核技术利用建设项目

温州市瓯江口新区医院

新增 DSA 装置项目

环境影响报告表

图 11-1 类比项目 (DSA 机房) 监测测点位图

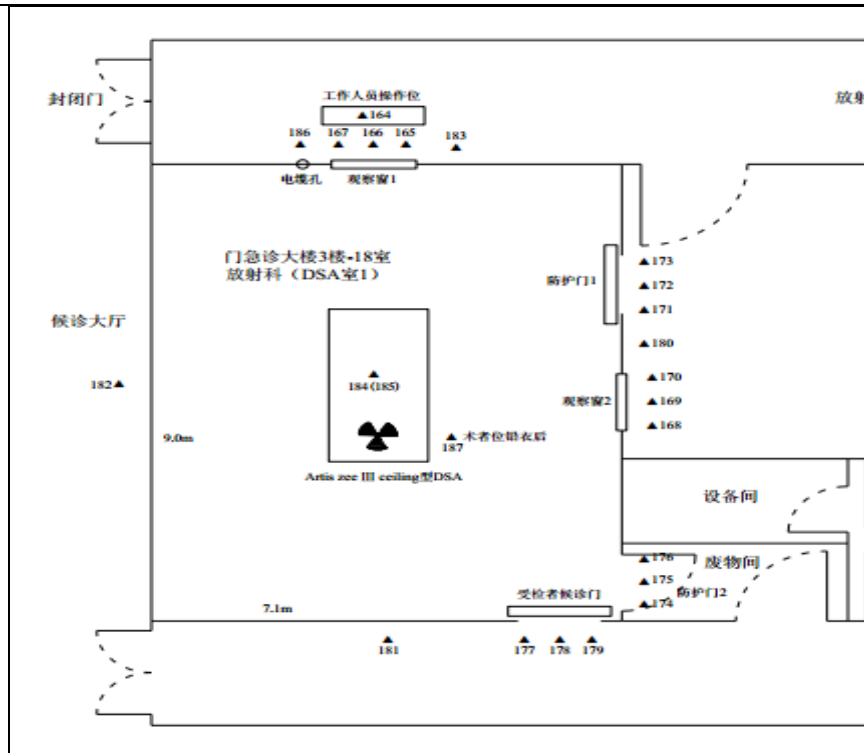
- 1、进一步核实并完善类比项目数据及预测分析；
- 2、根据相关法律法规细化明确今后的竣工环保验收要求；
- 3、完善委托书日期，进一步清晰射线装置所在楼层总平面布置图（附图 4，尤其 DSA 机房周边情况）。

- 1、1.2.3 环境保护目标，改为选址合理性分析。
- 2、删除评价标准（1）机房屏蔽剂量率目标控制值，已包含在（3）《医用 X 射线诊断放射防护标准》中。
- 3、辐射安全设施中，说明电缆布设（线孔）符合辐射屏蔽防护要求；核实个人防护用品、辅助防护设施配备情况符合相关规范要求，如种类、数量、铅当量等。
- 4、环境影响分析中，说明机房周围剂量率类比监测数据的来源（监测报告名称和编号）、类比设备及本设备常用管电压和管电流、单管头/双管。
- 5、核实介入手术医生的个人附加年有效剂量。
- 6、辐射安全管理中，为使医院从事辐射活动的能力符合相应法律法规的要求，应对医院在机构、人员、制度、监测仪器及防护用品等许多方面提出详细要求。补充对制度上墙、电离辐射标识、灯光报警装置、警戒线等要求；补充年度评估报告制度的要求；提出后续及时进行辐射安全许可证申领，以及自行竣工验收的要求。

序号	审查专家	审查意见	修改说明	修改页码
1	翟国庆	将“《环境保护管理导则—核技术利用建设项目环境影响报告书（表）的内容和格式》”改为“《辐射环境保护管理导则 核技术利用建设项目 环境影响报告书（表）的内容和格式》”	已将“《辐射环境保护管理导则—核技术利用建设项目环境影响报告书（表）的内容和格式》”改为“《辐射环境保护管理导则 核技术利用建设项目 环境影响报告书（表）的内容和格式》”	P7、P8
2	翟国庆	鉴于温州市瓯江口新区医院建设工程项目环评于2016年底就已获批，建议在项目概述中简要说明该医院目前建设进度或试营业情况。	已在报告“1.1.1 建设单位简介”增加了医院目前建设进度情况，增加内容为：“温州市瓯江口新区医院（暂定）一期医院主体工程目前正在建设中，医院组织机构尚在构建，医院工作人员正在招聘，预计2019年底医院部分试运营。”	P2
3	翟国庆	明确本项目事故应急预案应及时向环保部门备案。检测报告中建议附资质认定证书附表（即批准的检验检测的能力范围）	（1）增加了应急预案向环境保护主管部门备案的要求，见报告“12.4 辐射事故应急”、“13.2.2 承诺第（2）条”； （2）已在附件4中增加了“检验检测机构资质认定证书附表”。	P34、P37 附件4
4	刘新伟	进一步核实并完善类比项目数据及预测分析	专家建议类比设备的监测报告有“医生工作位铅衣后”的剂量率监测结果能更好的说明医生所受的辐射影响。因此，将原类比报	P26~P29

告更换为“嘉兴市第二医院 DSA 等医用辐射装置项目（迁扩建）竣工环境保护验收监测表”，对报告“11.2 运行阶段对环境的影响”重新进行了类比分析及辐射环境影响预测。	
5	刘新伟	根据相关法律法规细化明确今后的竣工环保验收要求	已在“12.2 辐射安全管理规章制度第（8）条”“13.2.2 承诺第（7）条”增加了竣工环保验收的要求和承诺。	P33、P37
6	刘新伟	完善委托书日期，进一步清晰射线装置所在楼层总平面布置图（附图 4，尤其 DSA 机房周边情况）。	（1）已完善委托书日期，见附件 1； （2）已扩大清晰射线装置所在楼层总平面布置图（扩大至 A3 页面），见附图 4；并在附图 5 中增加了 DSA 机房楼上及楼下放大的布置图。	附件 1 附图 4 附图 5
7	肖军	1.2.3 环境保护目标，改为选址合理性分析。	已修改为“选址合理性分析”	P3
8	肖军	删除评价标准（1）机房屏蔽剂量率目标控制值，已包含在（3）《医用 X 射线诊断放射防护标准》中。	已删除	P8
9	肖军	辐射安全设施中，说明电缆布设（线孔）符合辐射屏蔽防护要求；核实个人防护用品、辅助防护设施配备情况符合相关规范要求，	（1）在报告“10.1.3.3 辐射安全设施（4）其他安全措施”增加了第①条电缆布设的屏蔽防护说明； （2）在报告“10.1.3.3 辐射安全设施（3）防护用品”补充完善	P24

如种类、数量、铅当量等。	了防护用品、辅助防护设施配备情况的说明及评价。	
10	肖军	环境影响分析中，说明机房周围剂量率类比监测数据的来源（监测报告名称和编号）、类比设备及本设备常用管电压和管电流、单管头/双管。	已补充相关内容，见报告“11.2.1 类比监测”及表 11-1。	P26
11	肖军	核实介入手术医生的个人附加年有效剂量。	已核实，详见第 4 条修改说明。	P26~P29
12	肖军	辐射安全管理中，为使医院从事辐射活动的的能力符合相应法律法规的要求，应对医院在机构、人员、制度、监测仪器及防护用品等许多方面提出详细要求。补充对制度上墙、电离辐射标识、灯光报警装置、警戒线等要求；补充年度评估报告制度的要求；提出后续及时进行辐射安全许可证申领，以及自行竣工验收的要求。	<p>(1) 根据《辐射环境保护管理导则 核技术利用建设项目 环境影响报告书（表）的内容和格式》的内容要求：“防护用品、制度上墙、电离辐射标识、灯光报警装置、警戒线等”等内容编写在报告“10.1 项目安全设施”，本报告的“10.1 项目安全设施”对相关内容均进行了说明及要求。并在“13.2.2 承诺第（4）条”增加了对辐射安全设施及防护用品的承诺。</p> <p>(2) 已补充年度评估报告制度的要求，见报告“12.2 辐射安全管理规章制度第 9 条”及“13.2.2 承诺第 8 条”。</p> <p>(3) 已补充辐射安全许可证申领及竣工验收的要求。见报告“12.2 辐射安全管理规章制度第 7、8 条”及“13.2.2 承诺第 7 条”。</p>	P24~P25 P33、P37
